Ändring av detaljplan för

Del av Björkö 1:29 och 1:43 (DP-49)

Njurunda, Sundsvalls kommun

SAMRÅDSREDOGÖRELSE - Samråd

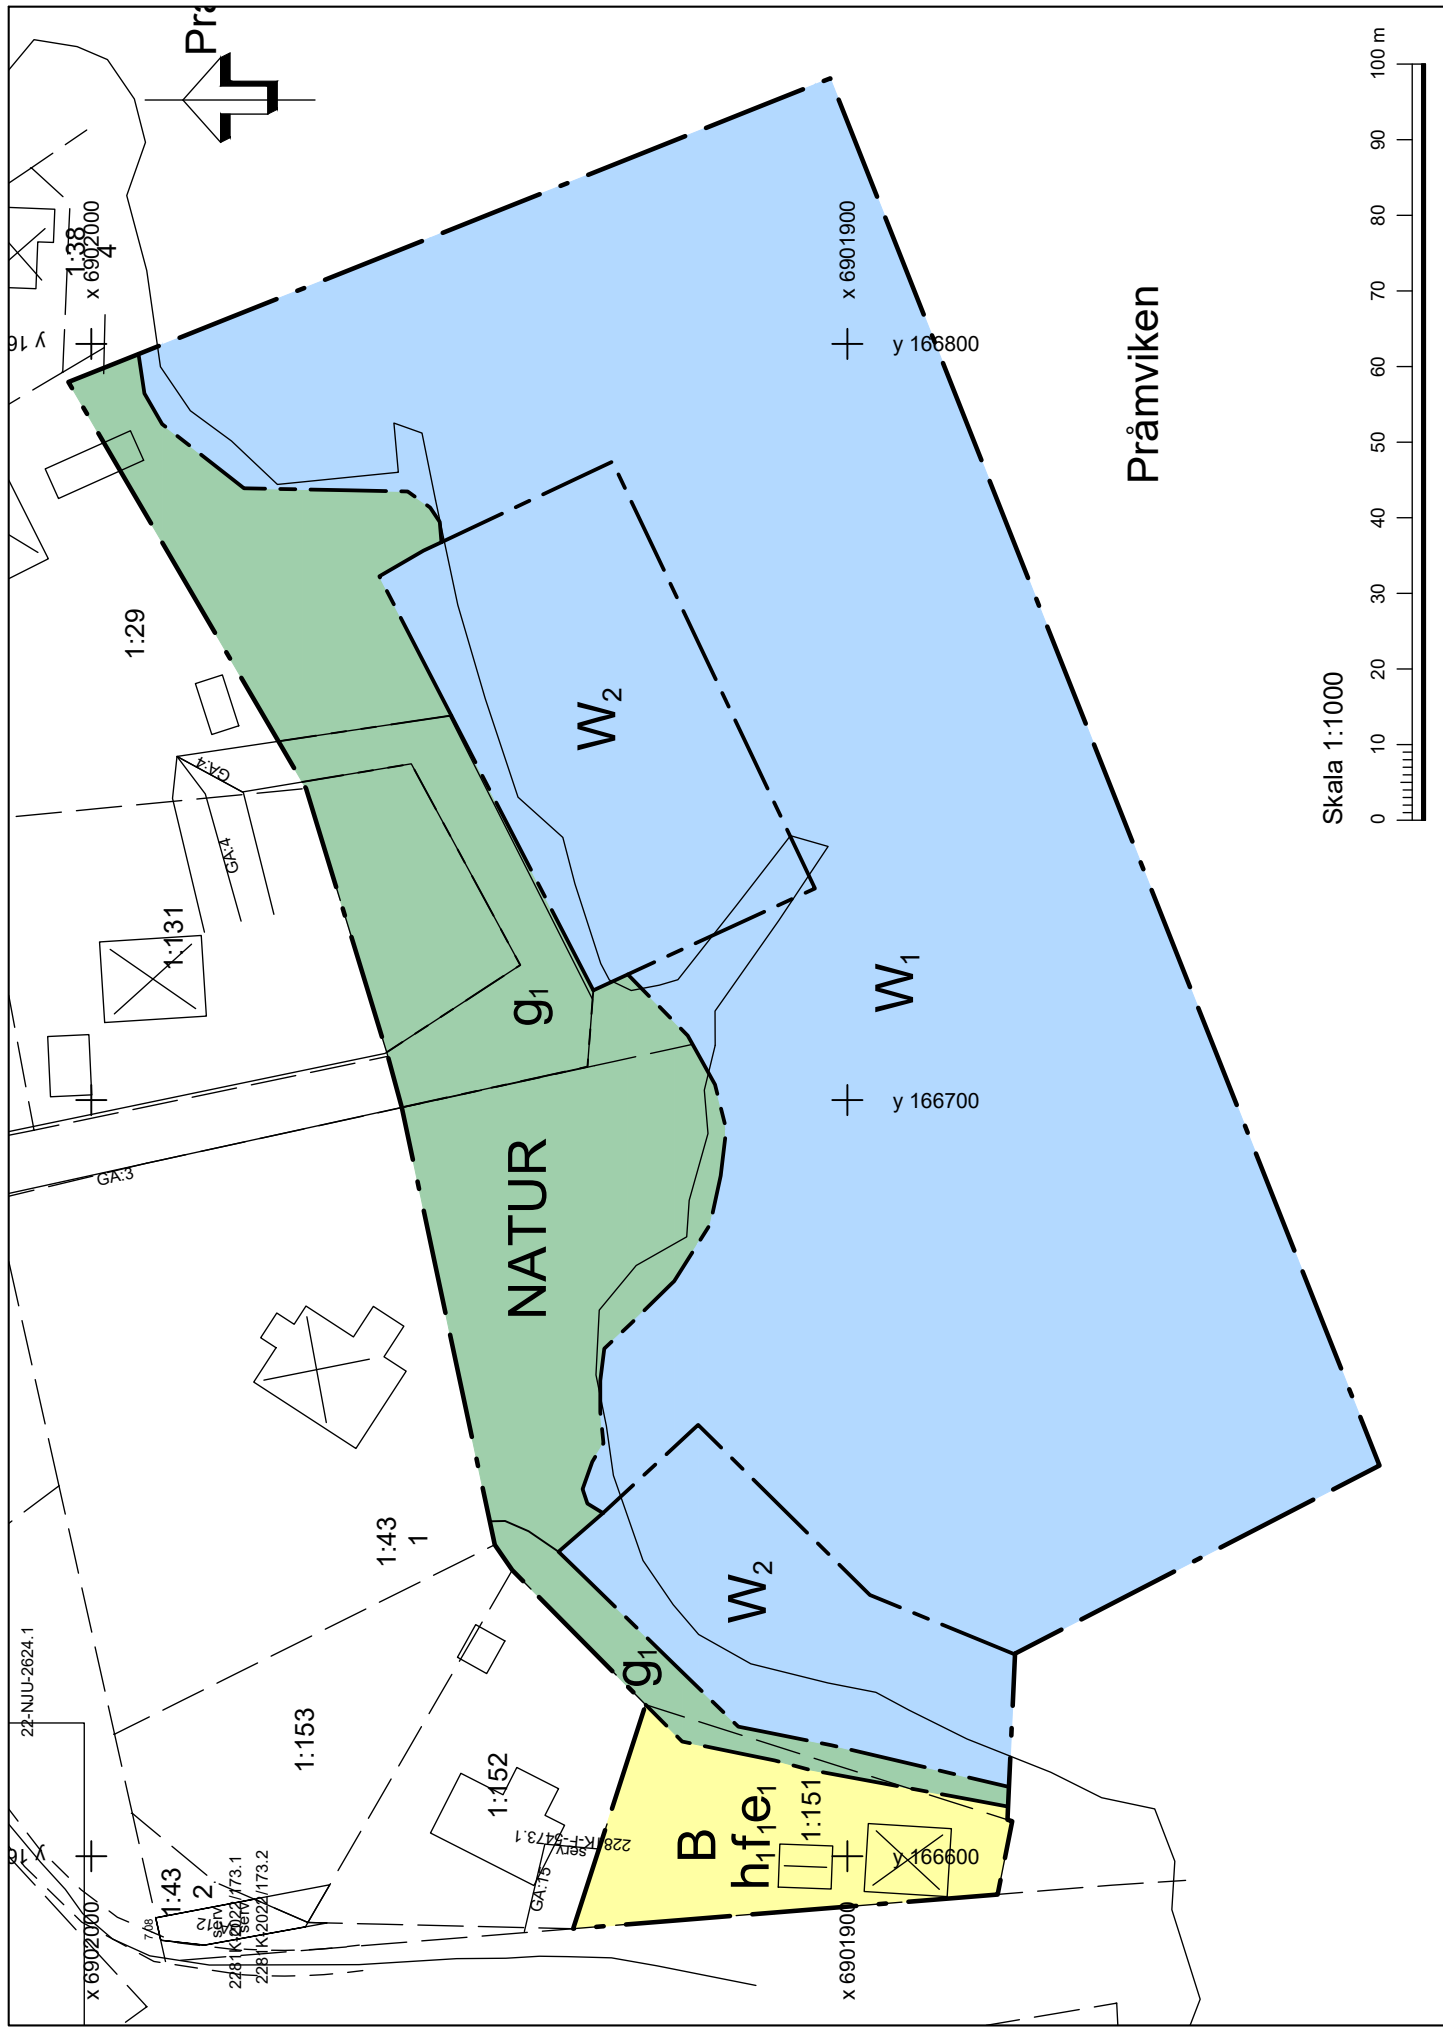
Exempel finns på den nya digitaliserade plankartan, se norra delen av Björköns 1:151 där redovisningen i den digitaliserade plankartan är NATUR medan i originalplankartans redovisning är kvartersmark, bostäder (B).

När vi tittar på den nya, omtolkade plankartan (som visas på till exempel sida 4 i samrådshandlingen) ser vi att gränsen för W2 (GA5) har blivit inritad lite väl

långt upp mot Björköns 1:43 och piren. Det stämmer inte riktigt med hur det ser ut i verkligheten eller enligt de gränserna på kartan från 1989 (sid 24).

Vi vill därför be er att använda kartan som finns på sida 26 i handlingen istället (Fastighetsförteckningskartan från Lantmäteriet, Kartblad KA1). Den kartan visar gemensamhetsanläggningens utbredning på ett korrekt sätt och gör att marken runt omkring inte blir felaktigt belastade.

- Plankartan är justerad. Gränsen för **W₂** har justerats för att stämma överens med fastighetsförteckningskartan från Lantmäteriet.
- Plankartan är justerad enligt önskemål från Lantmäteriet. Naturmarken som felaktigt redovisats i norra delen av fastigheten Björkön 1:151 har ändrats till bostadsändamål enligt originalplankartan.

Kommentar: Tack för att ni uppmärksammade detta. Vi har justerat plankartan enligt önskemål ovan.

Kommentar: Tack för era synpunkter och att ni uppmärksammat oss på gränsdragningarna i plankartan. Plankartan är justerad enligt ert önskemål ovan.

Exempel plankarta för ändring, akt 2180K-2024/9

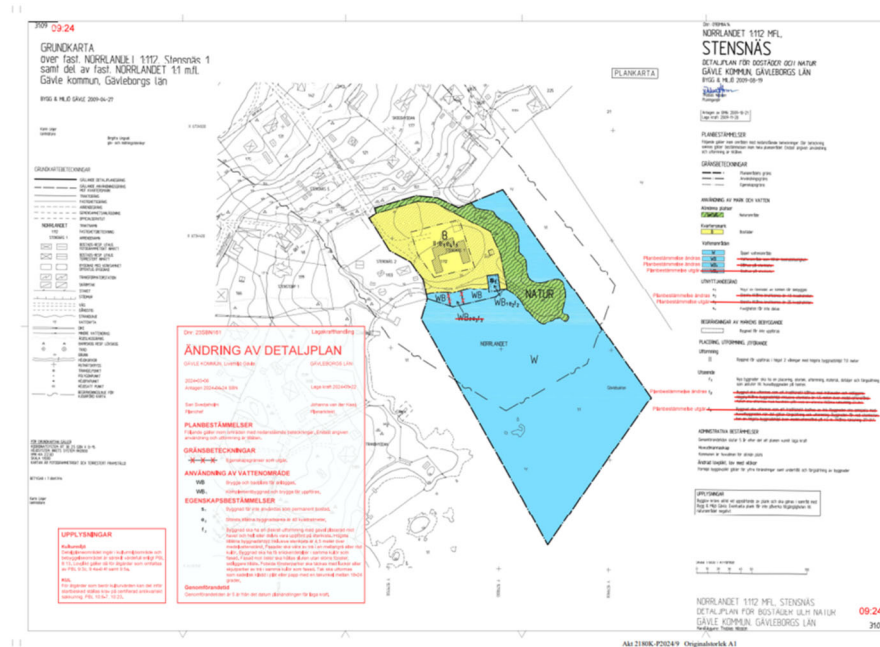
Boverkets föreskrifter om detaljplan gäller också vid ändring av detaljplan. Enligt Boverkets föreskrifter (2020:5) om detaljplan – 2 kap. 1-2 §§ framgår att planavdelningen har möjlighet att digitalisera den ursprungliga planen i samband med en planändring. En sådan digitalisering innebär en tolkning av äldre beslutad information och skiljer sig därför från den digitala information som ska upprättas vid beslut om ändring. Om planavdelningen väljer att på något sätt redovisa den digitaliserade planen tillsammans med ändringen bör det tydligt framgå vilken information som hör till beslutet i det aktuella ändringsärendet och vilken som enbart är tolkad och digitaliserad information.

Detta för att det inte ska leda till osäkerhet till vad som är juridiskt gällande. När en ändring ska redovisas ska det alltid göras med den ursprungliga plankartan som grund, en tolkad detaljplan kan inte användas för detta.

Då Planavdelningen väljer att digitalisera en egen ny plankarta skapas två olika plankartor i akten som registreras i fastighetsregistret. Används originalplankartan finns samma plankarta i två versioner, en med rödmarkerade ändringar och originalplankartan i akten.

Om Planavdelningen väljer att använda en egen ny plankarta bör det ny egenskapsbestämmelserna redovisas med röd text så att man lättare kan se ändringarna.

Kommentar: Vi har valt att digitalisera och tolka om hela den gällande byggnadsplanen för att uppnå kravet om att det enbart ska finnas en plankarta.

För att förtydliga vilka bestämmelser som är omtolkade respektive ny tillkomna så används SFS-nummer efter varje bestämmelse. Detta syftar till att göra det tydligt för bland annat bygglovhandläggaren vid bygglovgivning.
